znak: s8/powazkowska-modlińska/01/2018

**dotyczy:** proponowanych zmian w organizacji ruchu na południowej jezdni Trasy Armii Krajowej po jej przebudowie do drogi ekspresowej (S-8).

Proponowany sposób tej zmiany ukazuje rysunek:

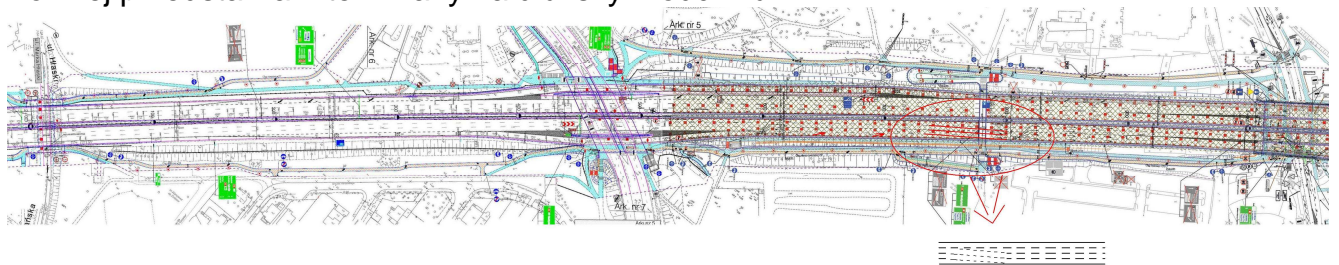
Zmiana polegałaby na łagodnym skierowaniu kierowców jadących przed wiaduktem ul. Mickiewicza prawym pasem jezdni głównej (przekrój 3-pasowy) na skrajny prawy pas przy przekroju 4-pasowym za wiaduktem ul. Mickiewicza oraz skierowaniu kierowców jadących środkowym pasem jezdni głównej (przekrój 3-pasowy) na 2-gi od prawej pas przy przekroju 4-pasowym za wiaduktem ul. Mickiewicza.
